Nuovo edificio a torre con grande struttura di vendita a Marghera da realizzarsi presso l'area sita in Via Arduino - Marghera - VENEZIA.

Risposte al punto 14) delle richieste di integrazioni atti del 22/11/2017

PIANO DI UTILIZZO DELLE TERRE

Febbraio 2018

Figura 1: ubicazione del sondaggio integrativo S_int

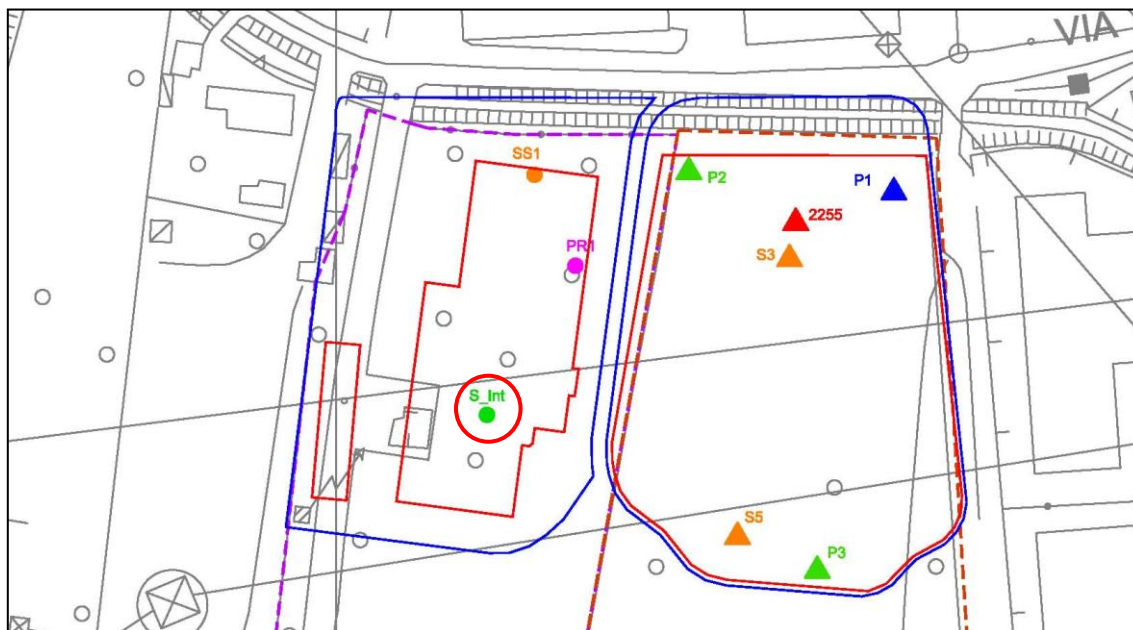
Nell'ambito del procedimento di VIA è stato presentato il Piano di Utilizzo delle terre e rocce da scavo, ai sensi dell'allora vigente D.M. 161/2012, su cui la Città Metropolitana di Venezia ha formulato alcune richieste di integrazioni contenute al punto 14) della lettera prot. n° 98673 del 22 novembre 2017.

Al fine di verificare la qualità dei terreni di fondo scavo nei giorni 13 e 14 dicembre 2017 è stata condotta un'indagine ambientale integrativa ad opera della ditta Geolavori s.r.l. di Este (PD). Sono stati quindi realizzati n. 8 sondaggi in corrispondenza degli altrettanti punti, individuati nei piani di caratterizzazione considerati, ricadenti all'interno del sedime dello scavo (SS1, PR1, P1, P2, P3, S3, S6 e 2255). È stato inoltre eseguito un ulteriore sondaggio integrativo nell'area del parcheggio, denominato S_int, questo al

fine di meglio indagare anche il sedime di tale opera. Nella successiva tabella vengono riportate le coordinate del sondaggio integrativo condotto.

Nella successiva figura si individua l'ubicazione del sondaggio integrativo condotto.
